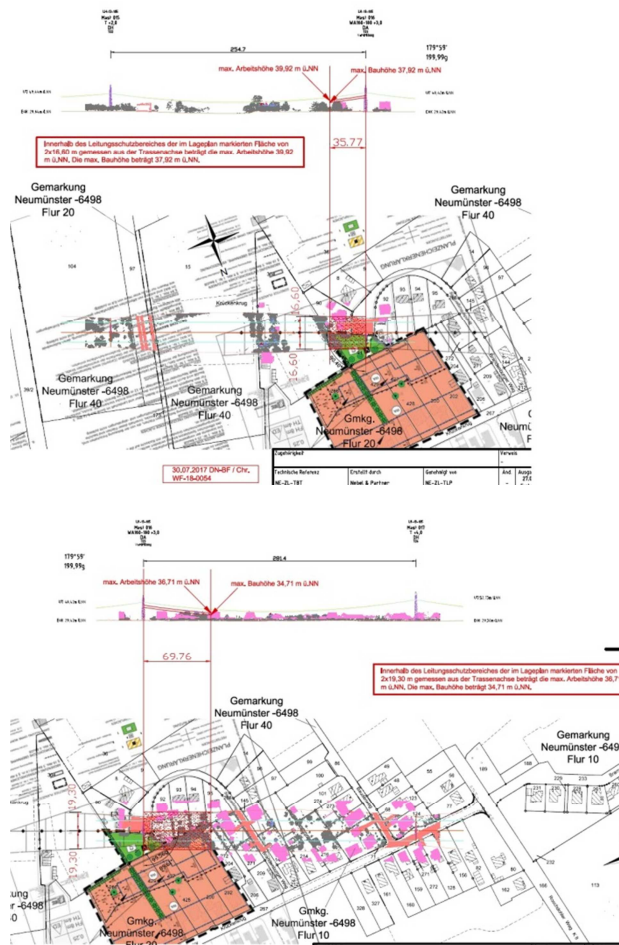
Nur zu Planungszwecken	
25	Schleswig-Holstein Netz AG, Netzcenter Fockbek, Krattredder 24, 24787 Fockbek im Bereich der Planauskunft verläuft die oben genannte 110-kV-Freileitung der Schleswig-Holstein Netz. Sie erhalten einen Lage-/Profilplan zur Information über den Freileitungsverlauf. Wir empfehlen, bei der Planung einen seitlichen Abstand des Bauvorhabens zur Leitungsachse (Verbindungsline der Mastmitten) von 50 m einzuhalten. Damit wird in der Regel ein ausreichender Abstand zum Schutzbereich der 110 kV Leitung sichergestellt für einen uneingeschränkten und gefahrlosen Einsatz von Kränen oder Baugerüsten. Bei der Errichtung von Windenergieanlagen sind größere Abstände zur Leitungsachse erforderlich, welche im Einzelfall von der Schleswig-Holstein Netz ermittelt werden. 1) Verantwortlichkeiten und Rahmenbedingungen bei Baumaßnahmen innerhalb des Leitungsschutzbereiches 1. Verantwortlichkeiten Wir weisen Sie als Auskunftseinholenden bzw. Anfragenden ausdrücklich darauf hin, dass Sie mit dem Erhalt dieser Stellungnahme in folgender Verantwortung stehen: - Sofern Sie zur Einholung der Auskunft beauftragt wurden, leiten Sie diese an Ihren Auftraggeber weiter, auf den damit dann die Verantwortung übergeht. - Stellen Sie sicher, dass die von uns vorgegebenen Arbeits- und Bauhöhen schon bei der Planung an den dafür zuständigen Stellen Berücksichtigung finden. - Es muss von Ihnen sichergestellt werden, dass gemäß der Rechtsgrundlagen des Arbeits- und Gesundheitsschutzes die arbeitssicherheitsrelevanten Inhalte dieser Stellungnahme dem Aufsichtsführenden auf der	<u>Kenntnisnahme</u> <u>Wird nicht berücksichtigt</u> Die Freileitung befindet sich bereits heute in einem durch Wohnbebauung vorgeprägten Gebiet. Im derart vorgeprägten Innenbereich ist ein Abstand von 50m nicht zielführend und steht einer flächensparenden Siedlungsentwicklung entgegen. Ein ist ein Leitungsindividueller Schutzabstand anzusetzen. Darüber hinaus ist ein ausreichender Schutzabstand im Rahmen der Bautätigkeiten sicherzustellen. Eine planerische Lösung über den hier dargestellten Mindestabstand ist nicht umsetzbar. <u>Kenntnisnahme</u>

Baustelle rechtzeitig vor Baubeginn zugehen. - Dokumentieren Sie für Ihre eigene Absicherung und Entlastung die Weitergabe aller Ihnen überreichten Unterlagen. 2. Rahmenbedingungen Innerhalb des Leitungsschutzbereiches unterliegen die maximalen Arbeits- und Bauhöhen einer Begrenzung. Grundsätzlich müssen jegliche Baumaßnahmen innerhalb des Leitungsschutzbereiches durch die Schleswig-Holstein Netz genehmigt werden. Die Breite des Leitungsschutzbereiches für die 110 kV Freileitung beträgt ca. 60,00 m, d. h. jeweils ca. 30,00 m von der Leitungsachse nach beiden Seiten. Grundlage für diese Stellungnahme ist aber die individuelle Schutzbereichsbreite des betroffenen Mastfeldes, in dem Ihr Bauvorhaben liegt. Ein Mastfeld umfasst die Fläche zwischen zwei Freileitungsmasten, welche von den Seilen überspannt wird im ruhenden und ausgeschwungenen Zustand der Seile zuzüglich eines seitlichen Schutzabstandes von 3 m bei 110 kV Leitungen. Soweit die Ausführung von Arbeiten im Leitungsschutzbereich der 110 kV Freileitung erfolgen sollen oder dafür in diesen eingedrungen werden kann, ist der nach DIN VDE 0105-100 Tab 103 – Annäherungszone, Schutzabstände bei Bauarbeiten und sonstigen nichtelektrotechnischen Arbeiten vorgeschriebene Mindestabstand von 3 m zu den unter 110.000 Volt stehender Leiterseilen jederzeit, d. h. auch im ungünstigsten Fall bei ausgeschwungenen Seilen, einzuhalten, um eine elektrische Gefährdung und damit elektrische Unfälle zu vermeiden. Gerade bei Freileitungen sind zu den möglichen Ausschwingbewegungen der Leiterseile auch jede Bewegung oder Verlagerung, jedes Ausschwingen, Wegschnellen oder Herunterfallen von Gegenständen, Lasten, Trag- und Lastaufnahmemitteln mit in Betracht zu ziehen. Wir empfehlen, dieses bereits bei der Bauplanung zu berücksichtigen (z.B. bei der Errichtung einer Halle oder Arbeiten vor Ort mittels Kran). Reicht der Antragsteller den Lageplan mit exakter Lage des Bauvorhabens und gegebenenfalls schon vorhandenen Bauzeichnungen der Maßnahme (Profilpläne) ein, werden von der Schleswig-Holstein Netz, Abteilung Team Freileitung (DN-BF), die maximalen Arbeits- und Bauhöhen in dem entsprechenden Leitungsschutzbereich der 110 kV Freileitung ermittelt und in unserem Lage-/Profilplan des Leitungsabschnittes der 110 kV Freileitung angegeben. Dieser um das Bauvorhaben ergänzte Lage-/Profilplan des Leitungsabschnittes ist als Anhang wesentlicher Bestandteil der Stellungnahme. Bitte beachten Sie, dass die Angaben in „über Normal-Null“ (ü. NN) angegeben sind. 2) Arbeiten in der Nähe der 110 kV Freileitung	<u>Wird berücksichtigt</u> Unter „Hinweise“ wird ein entsprechender Absatz in den Bebauungsplan eingefügt. <u>Wird berücksichtigt</u> Unter „Hinweise“ wird ein Absatz in den Bebauungsplan eingefügt. Auf Grundlage der der Stellungnahme angehängten Pläne werden die Leitungsschutzbereiche von 19,3 m und 16,6 m in der Planzeichnung des Bebauungsplanes angepasst. Darüber hinaus wird das Baufeld im Südosten der Planzeichnung des Bebauungsplanes entsprechend des individuellen Leitungsschutzbereiches von 19,3m angepasst. <u>Wird berücksichtigt</u> Ein Hinweis zu Ausführungsarbeiten wird unter „Hinweise“ in den Bebauungsplan eingefügt. <u>Wird berücksichtigt</u> Ein Hinweis zu Ausführungsarbeiten unter Angabe u.a. der maximalen Arbeits- und Bauhöhe wird unter „Hinweise“ in den Bebauungsplan eingefügt. Aufgrund der angegebenen maximalen Bauhöhe wird der im Bereich der Erschließungsstraße festgesetzte anzupflanzende Baum in den Spielplatzbereich außerhalb der individuellen Leitungsschutzabstände verschoben. <u>Kenntnisnahme</u>
